Приложение 5
к Акту обследования ОСИ
к паспорту доступности ОСИ № **42/2020**
от « 21» декабря 2020 г.

5. Результаты обследования:
5. Санитарно-гигиенических помещений
Здание МБДОУ «Детский сад № 42 «Аленка» г. Воркуты, ул. Ленина, д.54 А
Наименование объекта, адрес

Результаты фото-фиксации на объекте

1. Туалетная комната 1 этаж

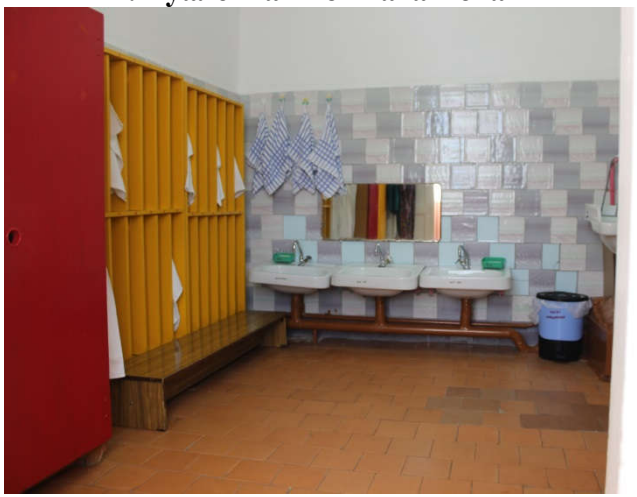
5.1	Туалетная комната	есть	13,17 18, 47 34 39 33 32 26	1,2,34, 5	Размеры: ширина -1 м 50 см, глубина – 0,85 м, ширина двери – 80 см, порог- 50 мм.; - универсальная кабина: ширина –1 м 50 см., глубина – 0,88 м - отсутствует оборудованное санитарно-гигиеническое помещение для МГН; - смеситель с раздельным управлением горячей и холодной водой; - отсутствует кнопка (SOS) вызова персонала рядом с унитазом; - отсутствуют дублирующие информационные таблички; - бочок унитаза не закреплен; - отсутствуют поручни рядом с унитазом; - отсутствует специально выделенный писсуар; - отсутствует свободное пространство рядом с унитазом для кресла-коляски;	**К, О, С**	Оборудовать санитарно - гигиеническое помещение для МГН: - ширина не менее - 1,65 м., глубина – 2,2 м., ширина двери - 0,9 м., порог не более 0,014 мм.; - универсальная кабина: ширина – 2,2 м., глубина – 2,25 м. **СП 59. 13330. 2016 п. 6.3.3**; - один из писсуаров следует располагать на высоте от пола не более 0,4 м или применять писсуар вертикальной формы **СП 59. 13330. 2016 п. 6.3.3**; - свободное пространство диаметром 1,4 м. для разворота кресла-коляски; - предусмотреть рядом с унитазом пространство не менее 0,8 м. для размещения кресла-коляски; - закрепить при помощи прокладок из прочного материала бачок унитаза к стене,	**Ремонт, ТСР, Орг.**

- отсутствуют крючки для одежды и костылей; - отсутствуют опорные поручни вокруг раковины.		для возможности использования его в качестве опоры для спины **СП 59. 13330. 2016 п. 6.3.3**; - заменить кнопку смыва унитаза на кнопку выпуклой формы нажимного действия, с возможностью нажатия на нее любой частью тела или конечности; - смонтировать между унитазом и ближайшей стеной опорный поручень с креплением к полу и стене и откидной опорный поручень с другой стороны; - установить по периметру туалета, в разрывах между санитарными приборами опорные поручни с креплением к полу и стене; - разместить на высоте 0,8 м, на стене возле унитаза крючки для одежды, костылей и других принадлежностей (крючки разместить таким образом, чтобы была возможность дотянуться до них сидя на унитазе); - разместить на стене рядом с унитазом диспансер для туалетной бумаги таким образом, чтобы у МГН была возможность воспользоваться им без посторонней помощи; - разместить на стене, расположенной слева от входа зеркало высотой не менее 1,7 м. таким образом, чтобы нижняя часть зеркала находилась на уровне пола; - заменить ручки на дверях на П-образные ручки рычажного типа или П-образные ручки с шириной внутреннего пространства не менее 150 мм. (высота от 900 мм. до 1100 мм. от пола);

- выключатели и в помещениях следует предусматривать на высоте от 0,4 до 0,8 м от уровня пола. - оборудовать помещение туалета системой вызова помощи на боковой стене, на высоте 0,8 м смонтировать кнопку выпуклой формы для вызова помощи; - разместить рядом с «Кнопкой вызова помощи» табличку контрастного цвета размерами 50 х 270 мм, с дублированием информации шрифтом Брайля, высота точек 0,7 мм, диаметр 1,5 мм.; - разместить со стороны коридора на стене, над входом в туалет световой мигающий оповещатель и звуковой оповещатель, срабатывающие при нажатии кнопки вызова помощи (сигнал звукового оповещателя вызова помощи должен отличаться от звукового сигнала оповещения о пожаре и дублироваться в определённое для этого место). Установить сигнальное устройство у дверей или на дверях (занято/свободно).
